Progetto definitivo "Raddoppio della linea Genova - Ventimiglia, tratta Finale Ligure - Andora"

OSSERVAZIONE PROGETTO RADDOPPIO DELLA LINEA
GENOVA - VENTIMIGLIA, TRATTA FINALE LIGURE - ANDORA
PROCEDURA VALUTAZIONE IMPATTO AMBIENTALE
CODICE PROCEDURA 10276

L'osservazione analizza il rischio idrogeologico dell'opera, legato al piano di gestione del rischio alluvione propone una serie di osservazioni puntuali di cui chiede risposta o integrazioni nelle parti in cui il progetto è stato giudicato carente dagli scriventi.

PERICOLOSITA' GEOLOGICA PER FRANA

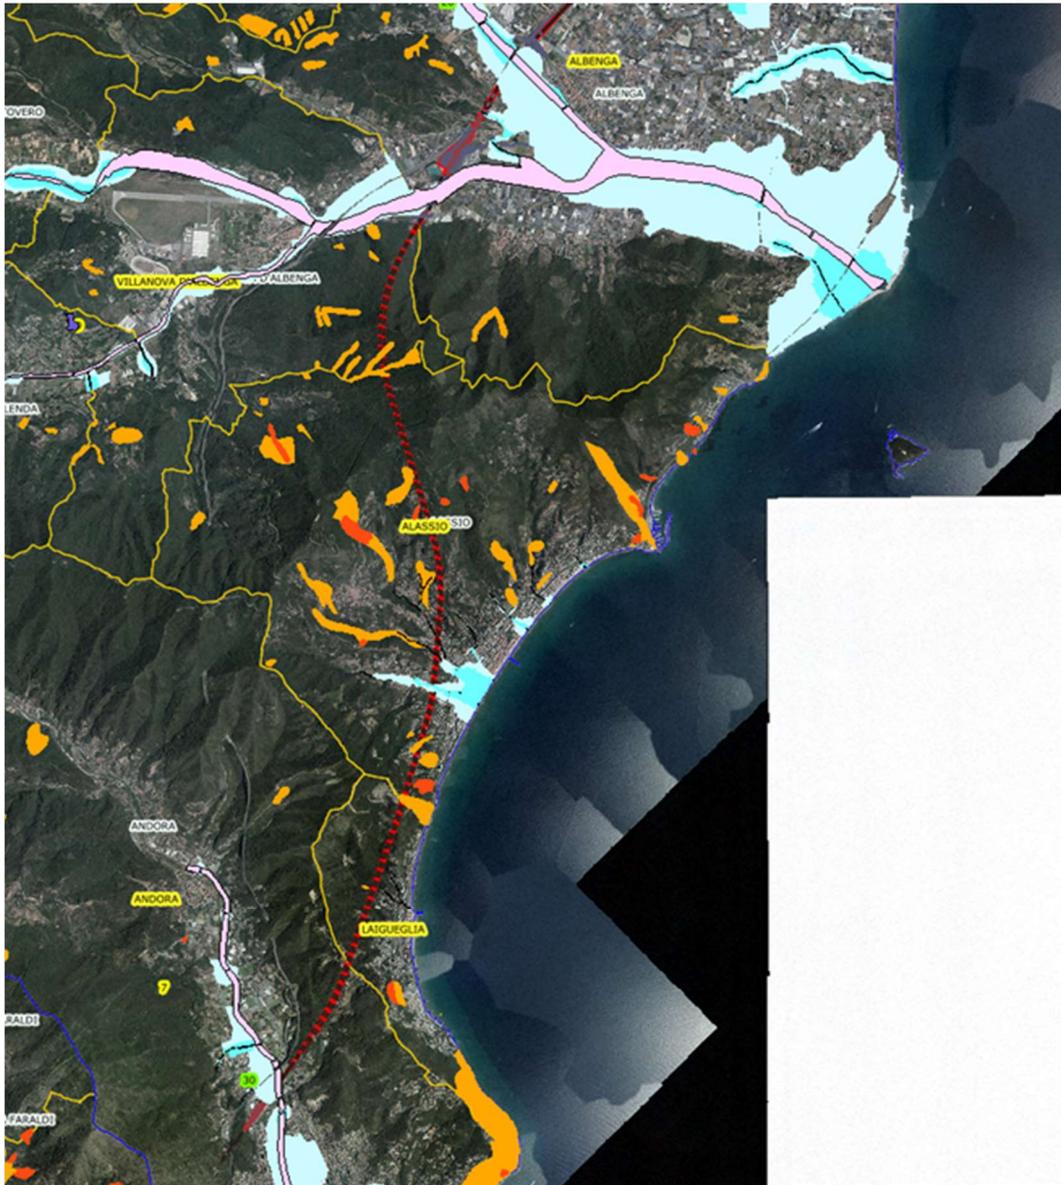
L'areale interessato dall'opera presenta fenomeni di pericolo per dissesti di versante, in particolare frane già attive (a Borgio Verezzi, Alassio e Laigueglia) o a suscettività molto alta (cava di Caprazzoppa), frane quiescenti (cioè, al momento ferme ma possono riattivarsi anche improvvisamente, ad esempio per i lavori dovuti all'opera). Riportiamo, a puro titolo di esempio, nelle figure tratte dal repertorio cartografico regionale¹, quelle di Borgio Verezzi, Pietra ligure, Borghetto Santo Spirito e Ceriale. Dove non vi è la presenza già riconosciuta di frane, i versanti sono ovunque interessati da alta acclività, alta suscettività al dissesto ed estese zone di accumulo detritico.

Pesanti sono gli impatti dei siti di stoccaggio dei materiali di scavo. Il sito per il deposito di materiali di scavo AS01 - AS02 è adiacente ad aree ad elevato pericolo di frana. L'area AS03 interferisce con criticità geomorfologiche in quanto è adiacente ad aree ad elevato pericolo di frana. Il sito di deposito dei materiali di scavo AS07 ricade in fascia di pericolo frana elevato.

CRITICITA' GEOLOGICHE GEOTURISTICHE

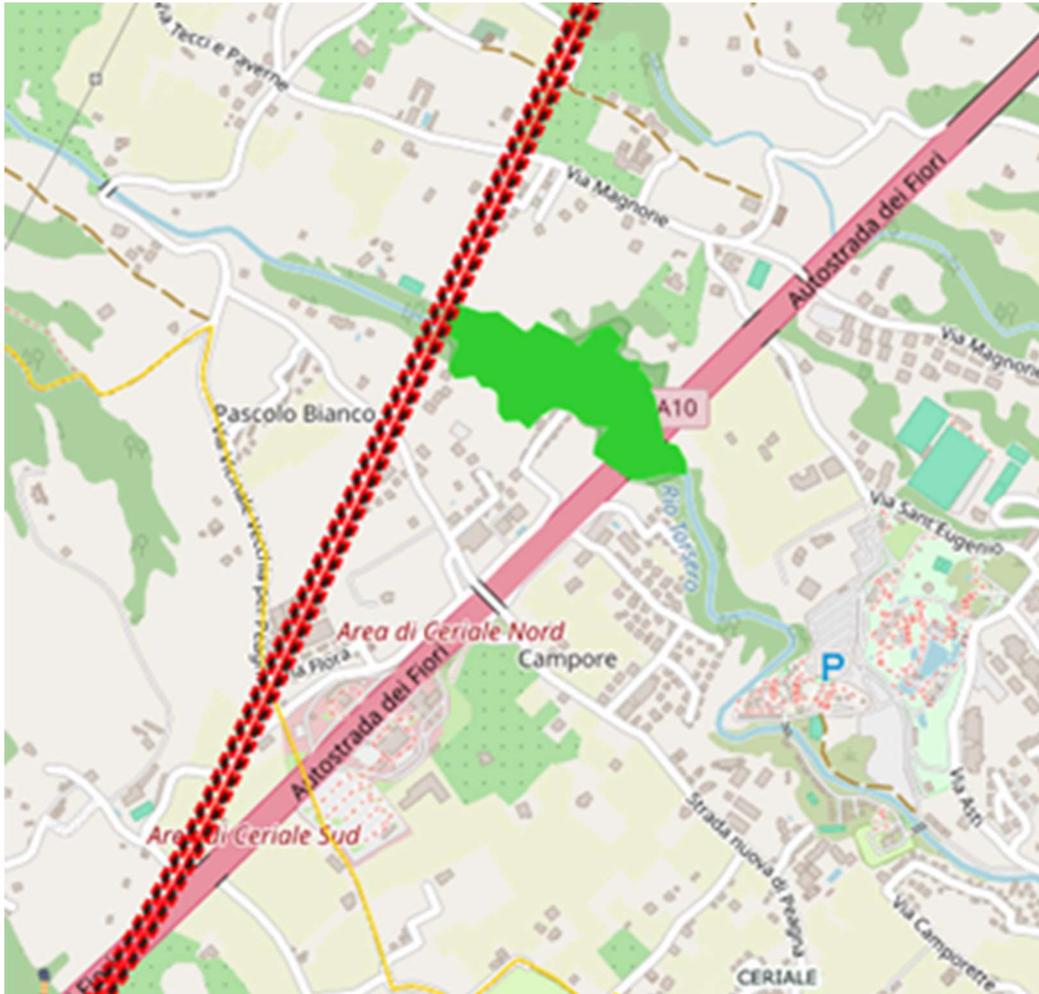
L'opera interesserebbe anche l'importante area geo - turistica del Rio Torsero, protetta grazie alla Riserva Naturale Regionale Rio Torsero e dalla zona ZSC IT 1324510 Monte Acuto – Poggio Grande – Rio Torsero. Si tratta di un'area importantissima dal punto di vista paleontologico (si veda, ad esempio, Andri E. et al., 2005, Le malacofaune fossili del Rio Torsero, importante libro edito grazie alla Regione Liguria nella Collana "Cataloghi dei beni naturali"), raro esempio di geodiversità, sicuramente unica in Liguria in quanto ospita un ricchissimo giacimento di fossili del periodo pliocenico (da 5,2 a 1,8 milioni di anni fa), noti per il loro eccezionale stato di conservazione e per l'abbondanza e la varietà degli esemplari. Il Rio Torsero ha scavato il suo alveo nelle rocce sedimentarie della "formazione di Ortovero", mettendo in evidenza gli strati che contengono i fossili.

La L. R. n. 9/85, all'art. 8, vieta di aprire nuove strade e sentieri, asportare o danneggiare rocce, minerali e fossili. L'opera sarebbe pertanto realizzata in violazione della legge regionale. Nella figura è rappresentata l'interferenza con l'area protetta. Si palesano anche possibili violazioni alle misure di conservazione MDC, art. 5, di cui al documento di Regione Liguria²

Mancano inoltre valutazioni sui relativi impatti della vicina galleria.
